Lahti 1.7.2026 Katselmus ja korjaustarpeen arviointi

OSA 1: Rautatieaseman puoli

OSA 2: Toinen puoli asemaa, Uudenmaankadun itäpuolen osuus

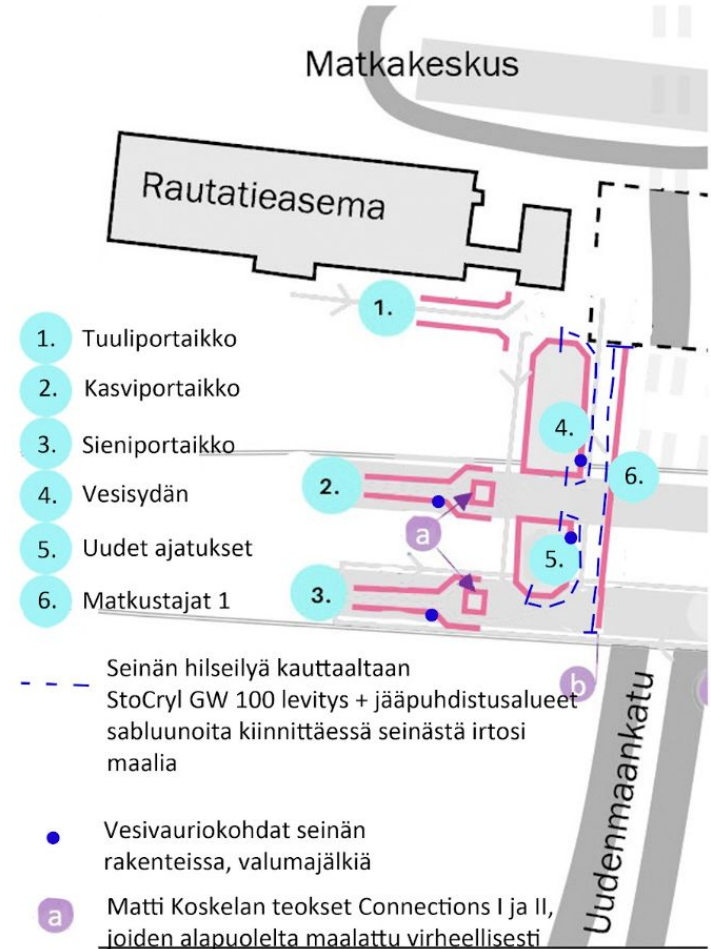
1. Tuuliportaikko
2. Kasviportaikko
3. Sieniportaikko
4. Vesisydän
5. Uudet ajatukset
6. Matkustaja 1

2. Kasviportaikko

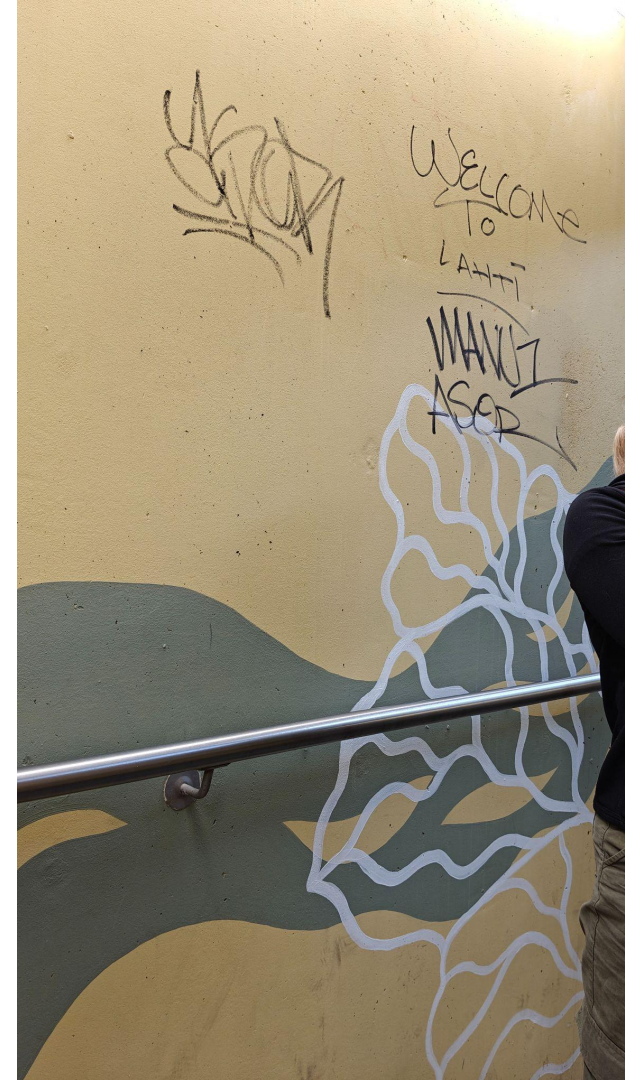
- Paljon tägejä, sotkuinen vaikutelma, erityisesti pääty kutsuu muitakin kirjoittamaan
- Puhdistus, korjausmaalaus paikoittain

4. Vesisydän

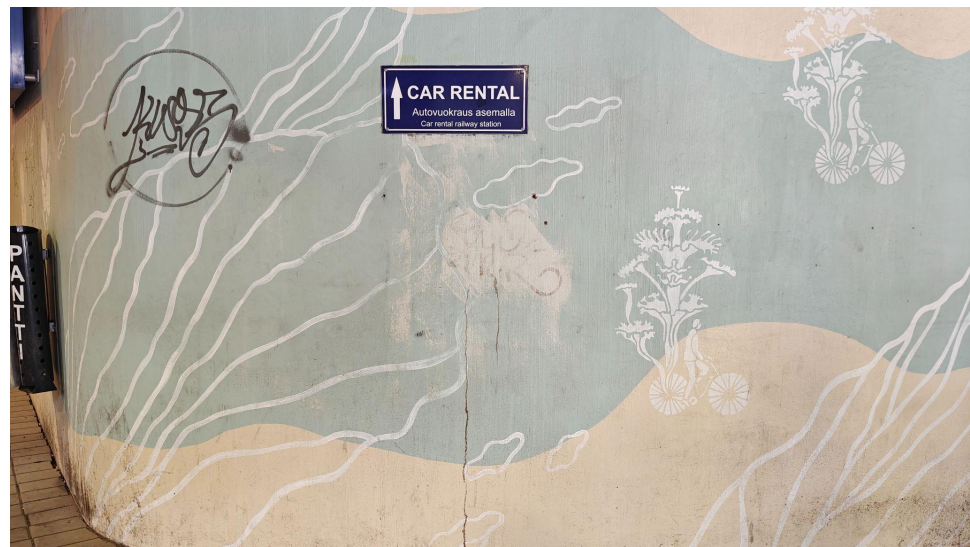
- Kosteus pyrkii esiin useassa kohdassa, pinta hilseilee pahasti, erityisesti pohjoispäädyssä
- Tarvitsee päivitystä isolta alueelta. Graffitisuoja pois ja korjausmaalauus
- Pienille tägeille voisi riittää esim. kuuma vesi - puhdistus ilman paikkausmaalausta?

2. Taajuusportaikko

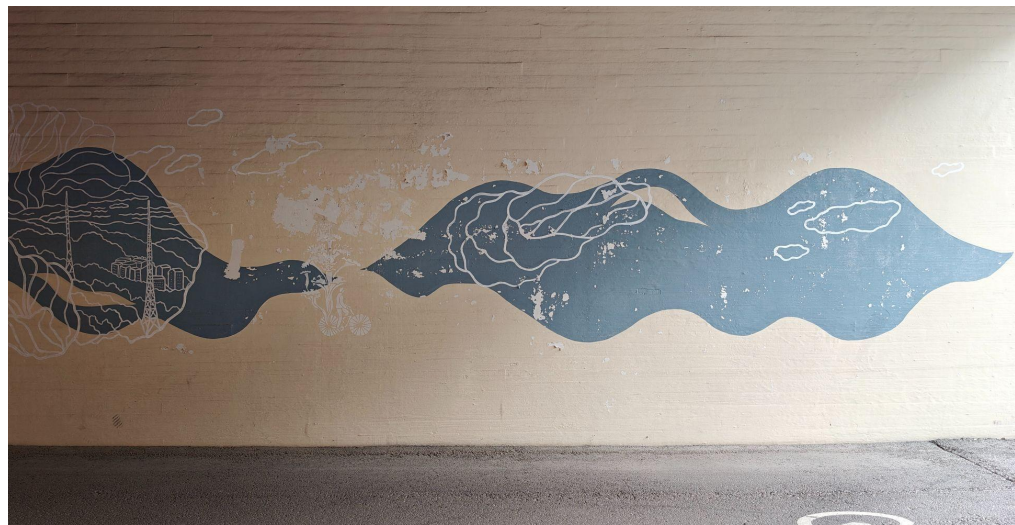
- Yleisilmeeltään siisti. Siellä täällä muutamia tägejä, joita jo poistettu ja tullut lisää tilalel
- Puhdistus ei riitä, tarvitaan myös päällemaalaus, sillä pinta kulunut
- Alaosassa likaa ja paikoittain kulumaa. Armi koki ettei niitä olisi tarvetta hoitaa
